# *Ministero della Transizione Ecologica*

**Parere n. 249 del 26 aprile 2022**

<b>Progetto</b>	<p><b>Procedura di valutazione d'impatto ambientale ai sensi dell'art. 23 del D.Lgs 152/2006 e ss.mm.ii.</b></p> <p><b>Progetto di un parco eolico, denominato "<i>Parco Eolico Bosco 42 MW</i>" composto da 7 aerogeneratori, con una potenza complessiva di 42 MW, ricadente nei territori comunali di Brindisi, Mesagne, Cellino san Marco.</b></p> <p><b>ID_VIP: 5093</b></p>
<b>Proponente</b>	<p><b>EN. IT S.r.l.</b></p>

ID\_VIP 5093 Istruttoria VIA - Progetto di un parco eolico, denominato " Parco Eolico Bosco 42 MW" composto da 7 aerogeneratori, con una potenza complessiva di 42 MW, ricadente nei territori comunali di Brindisi, Mesagne, Cellino san Marco – Proponente: EN. IT S.r.l.

Figura 2 – Stato dei luoghi (Fonte: portale pubblico Atlaimpianti GSE, [https://atla.gse.it/atlaimpianti/project/Atlaimpianti\\_Internet.html](https://atla.gse.it/atlaimpianti/project/Atlaimpianti_Internet.html))

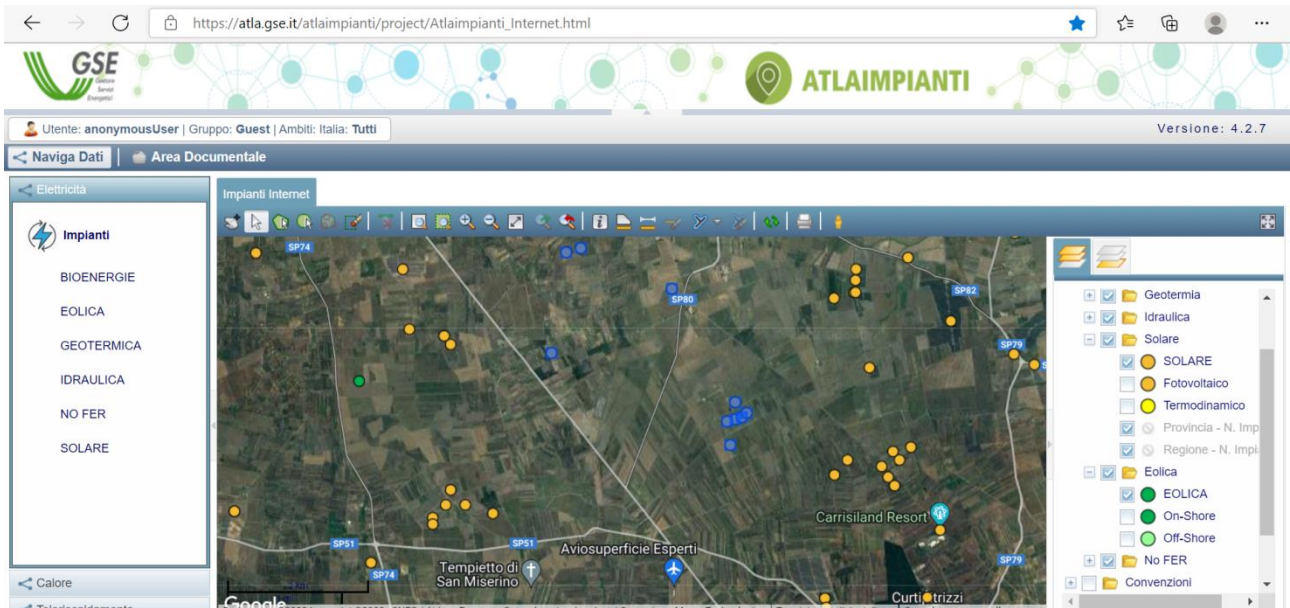
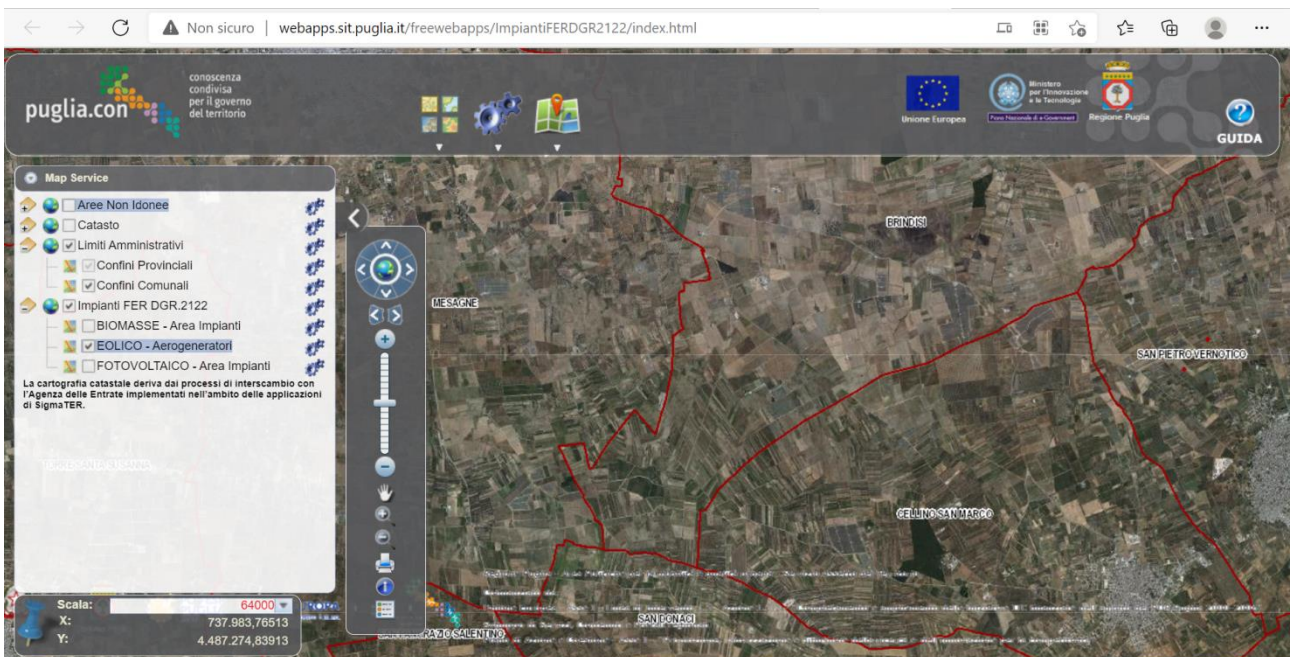
- Da una verifica d'ufficio sul portale pubblico Atlaimpianti del GSE [https://atla.gse.it/atlaimpianti/project/Atlaimpianti\\_Internet.html](https://atla.gse.it/atlaimpianti/project/Atlaimpianti_Internet.html) è stato possibile verificare che **nell'area non insistono altri impianti eolici** ma impianti fotovoltaici di cui lo SIA menziona nell'elaborato denominato "Impatti cumulativi".

Nel parere Tecnico della Regione Puglia si afferma che l'opera si inserisce in una zona ove insistono interventi in esercizio, autorizzati o in valutazione, senza peraltro alcuna indicazione specifica sul punto, che offra indicazioni diverse da quelle acquisite dall'istruttoria.

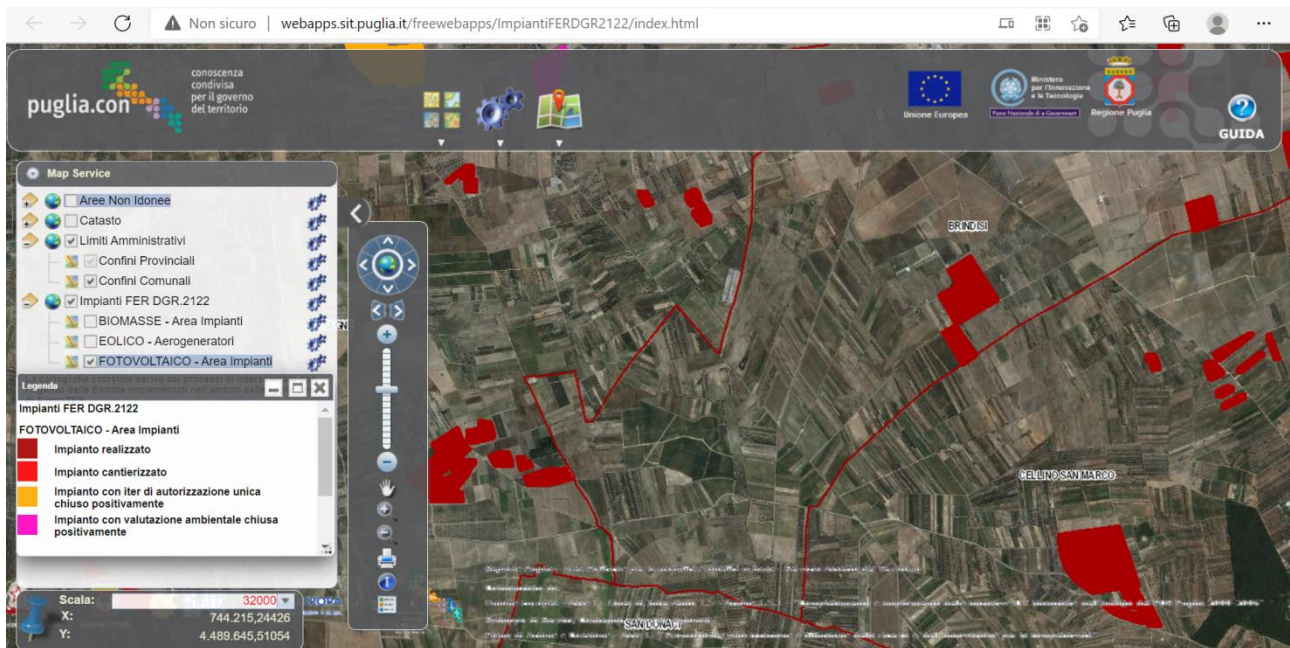
- Diversamente risultano vari impianti fotovoltaici come riportato nella seguente figura
